**ARPAT - Direzione Tecnica – Settore VIA/VAS**

**Oggetto:** PAUR ex D.Lgs. 152/2006, art. 27-bis e L.R. 10/2010, art. 73-bis - Progetto di Parco eolico denominato "Passo di Frassineto" della potenza di 29,4 MW composta da n. 7 aerogeneratori ed opere di connessione ubicati nei comuni di Pieve Santo Stefano (AR), Badia Tedalda (AR) e San Sepolcro (AR). Proponente: FERA Srl.. **Contributo istruttorio con richiesta di integrazioni.**

Richiesta della Regione Toscana prot. n. 168089 del 4/4/2023 (prot. ARPAT n. 26140 del 4/4/2023).

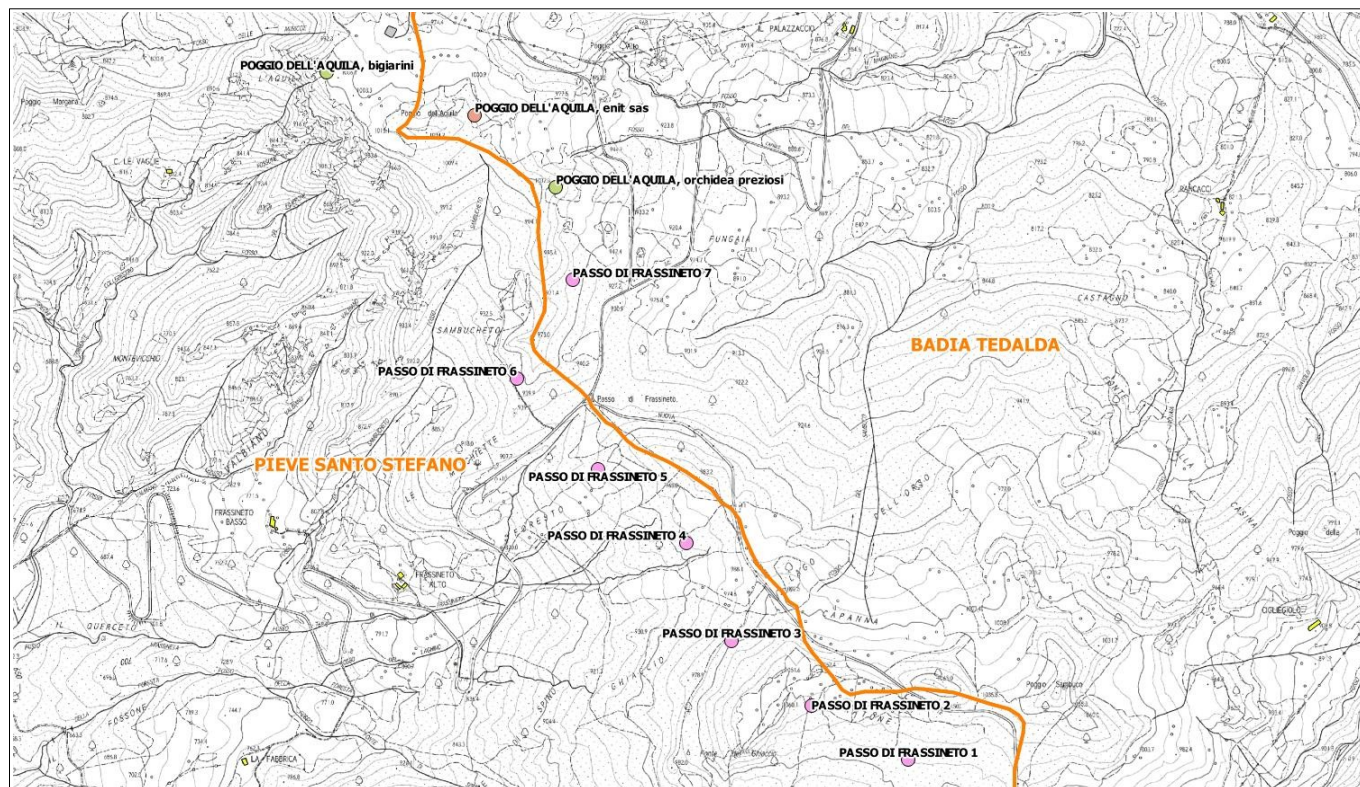
**Si prende atto di quanto riportato dal proponente in merito alle alternative progettuali e all'inserimento dell'opera nel territorio, osservando che in linea generale i concetti espressi appaiono tecnicamente condivisibili. Tuttavia si ritiene opportuno soffermarsi con alcune**

riflessioni sull'inserimento dell'opera in un territorio che presenta, nel suo insieme, caratteristiche ambientali di pregio, e sul quale, a livello di area vasta, sono state già proposte istanze di cui alle procedure di VIA relative ad altri impianti eolici. Nella zona scelta infatti sono presenti ed in esercizio turbine singole di potenza circa 1 MW ed alcuni impianti di minieolico. Si segnala in particolare che la zona del nuovo parco eolico confina a Nord con il parco eolico "Poggio dell'Aquila", per il quale al momento è stato attivato il procedimento di Verifica di assoggettabilità a VIA (e sul quale ARPAT si è espressa con 2 contributi istruttori), e con l'aerogeneratore proposto da ENIT sas attualmente in fase autorizzativa, come da planimetria sottostante.

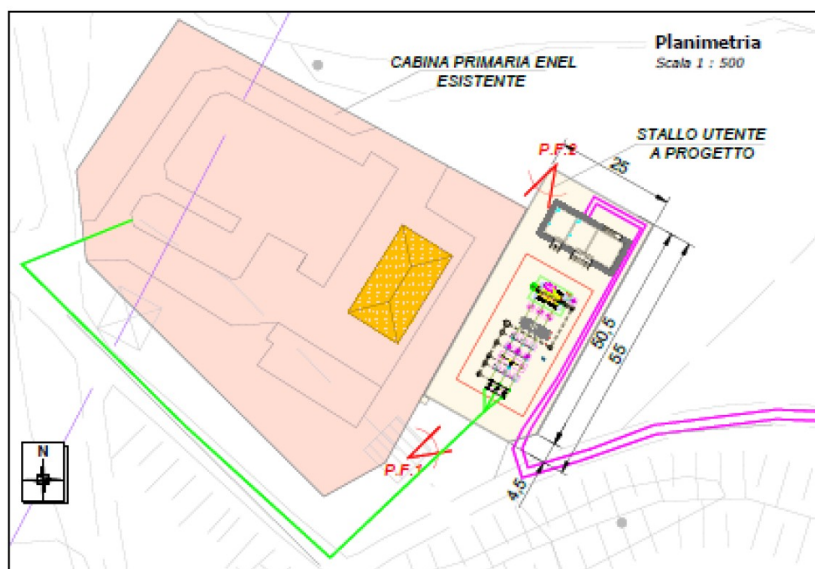
Per il collegamento tra il parco eolico e la SE di consegna, ubicata in località Bisola Alta nel Comune di Pieve Santo Stefano, saranno realizzati 2 elettrodotti interrati a MT (30 kV), sistemati ad una profondità di posa di circa 1 m, che si svilupperanno lungo percorsi e strade esistenti, dei quali il proponente riporta il tracciato. In particolare:

- ramo 1: collegherà gli aerogeneratori nn. 1, 2 e 3; cavidotto extraparco per una lunghezza di 13,56 km circa;
- ramo 2: collegherà gli aerogeneratori nn. 7, 6, 5, 4; cavidotto extraparco per una lunghezza di 14,64 km circa;
